Oggetto: [ID_VIP:3947] Istanza di pronuncia di compatibilità ambientale art.23 del D.Lgs.152/2006 ess.mm.ii. relativa al "Progetto di realizzazione e gestione del servizio di distribuzione del gas naturale in alcuni comuni del Cilento". Società proponente Amalfitana gas. Riscontro a Vs. nota prot.22173.03-10-2018.

Oggetto: Deroga al Piano del Parco per "Progetto di realizzazione e gestione del servizio di distribuzione del gas naturale nei comuni di : Bellosguardo – campora – Ceraso – Corleto monforte – Cuccaro Vetere – Laureana Cilento – Laurino – Lustra – Magliano vetere – Moio della Civitella – Monteforte Cilento – Omignano – Orria – Piaggine – Prignano cilento – Rutino – Sacco – Sant' Angelo a Fasanella – Stio. Società proponente Amalfitana gas.

OGGETTO: Progetto di realizzazione e gestione del servizio di distribuzione del gas naturale nei comuni di: Bellosguardo - Campora - Ceraso - Corleto Monforte - Cuccaro Vetere - Laureana Cilento - Laurino - Lustra - Magliano Vetere - Moio della Civitella - Monteforte Cilento - Omignano - Orria - Piaggine - Prignano Cilento - Rutino - Sacco - Sant'Angelo a Fasanella - Stio. - Istanza di pronuncia di compatibilità ambientale, ex art. 23

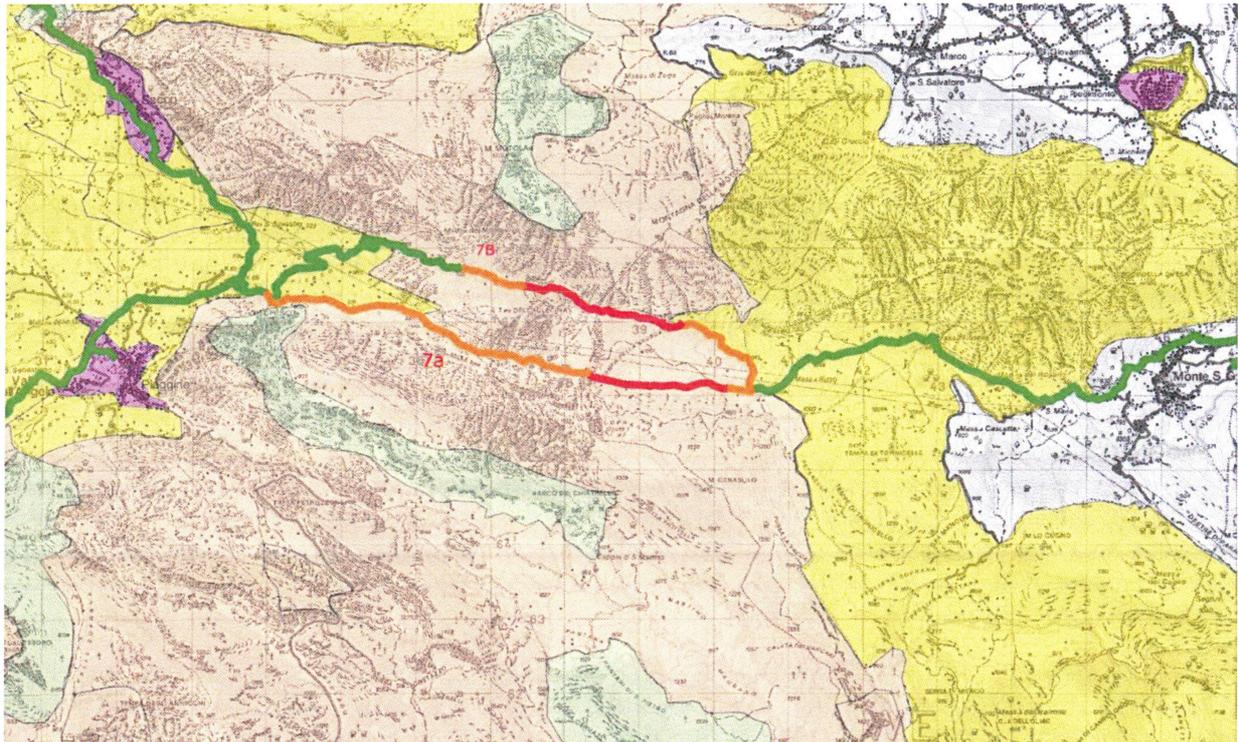
Il progetto propone di realizzare una rete di distribuzione del gas metano di lunghezza complessiva pari a km 225 che si snoda lungo le strade esistenti nel territorio dei comuni elencati nell'oggetto, compresi nella provincia di Salerno ed in particolare nella parte del Cilento centro settentrionale.

La rete è composta da tubazioni, per il trasporto del gas, in acciaio rivestito di guaina bituminosa di diametro variabile da m 0,100 a m 0,300, con pressione di esercizio massima di 12 bar, alloggiata in trincee scavate lungo le strade esistenti. La scelta di allocare i tratti della rete nel sottosuolo della carreggiata delle strade minimizza l'impatto dell'opera. E' pur vero però che il primo tratto, su cui di seguito si concentrerà la presente relazione, sarà interrato su terreno nudo, caratterizzato da un soprassuolo naturale. Sia, comunque, che si tratti di strada (asfaltata o sterrata), sia che si tratti di terreno nudo, a seguito dell'alloggiamento del tubo, lo stato dei luoghi verrà ripristinato. A servizio della rete è prevista, inoltre, la realizzazione di un manufatto fuori terra destinato a cabina di decompressione da realizzare nel territorio del comune di Monte S. Giacomo, fuori parco.

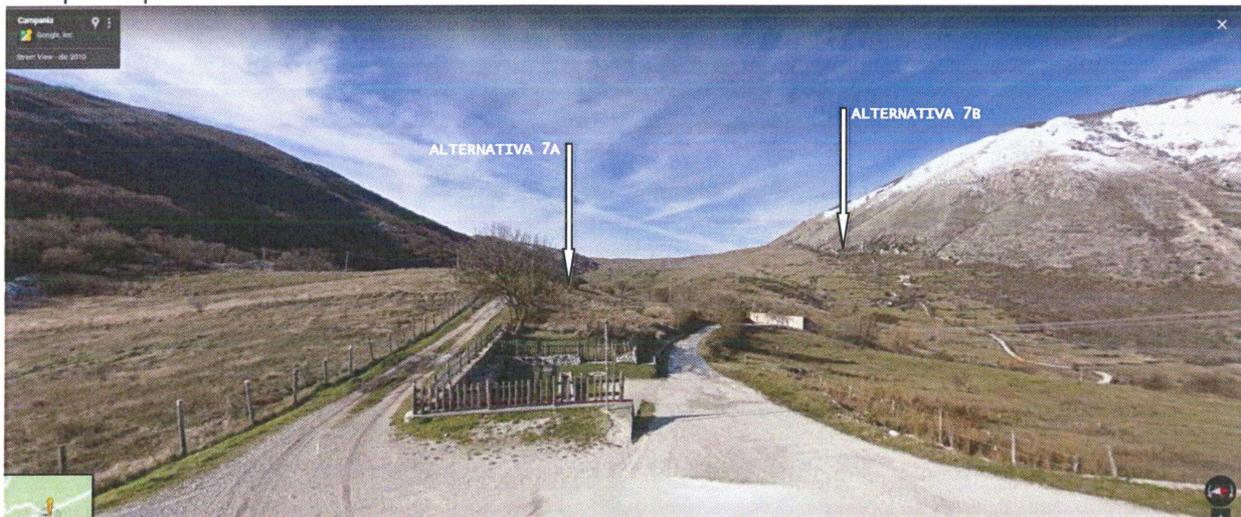
L'impatto più rilevante dell'intero progetto si ha lì dove è previsto il collegamento tra il gasdotto della rete nazionale, nel Vallo di Diano, ed i comuni del Cilento, al cui servizio è prevista la nuova rete di distribuzione del gas. Un tratto, privo di viabilità carrabile, compreso tra Piaggine e Monte San Giacomo, indicato nelle planimetrie di progetto con due segni rossi, rispettivamente nominati come alternativa di progetto 7A e 7B.

Come evidenziato nella nostra nota prot. n. 15985 del 30/10/2018, le due alternative di progetto attraversano - chi più a nord (7B) e chi più a sud (7A) - la località nota come serra del Raccio: un impluvio, compreso tra il versante meridionale del monte Motola e le pendici settentrionali del massiccio del monte Cervati, che può anche considerarsi uno spartiacque tra la valle del Calore ed il Vallo di Diano.

Si tratta di un'area molto limitata del parco, caratterizzata da un alto valore ambientale e culturale, per la presenza di vegetazione arbustiva e/o erbacea intramezzata da pascoli naturali e praterie, solcata da numerosi corsi d'acqua a regime torrentizio, confluenti nel torrente Raccio, denominato Buco, nella parte più a valle. Qui, tra i segni dei muri di pietra a secco, ruderi dei vecchi manufatti ed alberi da frutto inselvaticiti, si leggono ancora le tracce di antichi percorsi che evocano un passato brulicante di vita, di colture, transumanze e commerci millenari.

1. Il tratto su terreno nudo segua il tracciato indicato come alternativa 7A.
2. Prima dell'effettivo inizio dei lavori il tracciato, indicato come alternativa 7A, dovrà essere segnato con picchetti numerati almeno ogni 20 metri, al termine delle operazioni di picchettamento dovrà essere concordato un sopralluogo congiunto tra i tecnici dell'Ente Parco ed i tecnici della Società Amalfitana gas per individuare possibili aggiustamenti dei picchetti al solo scopo di minimizzare le possibili interferenze con gli elementi geologici o botanici presenti sul percorso. Le eventuali risultanze del sopralluogo saranno trascritte in un apposito verbale ed andranno ad integrare le eventuali condizioni prescrittive contenute nell'Autorizzazione Integrata alla V.I.A.
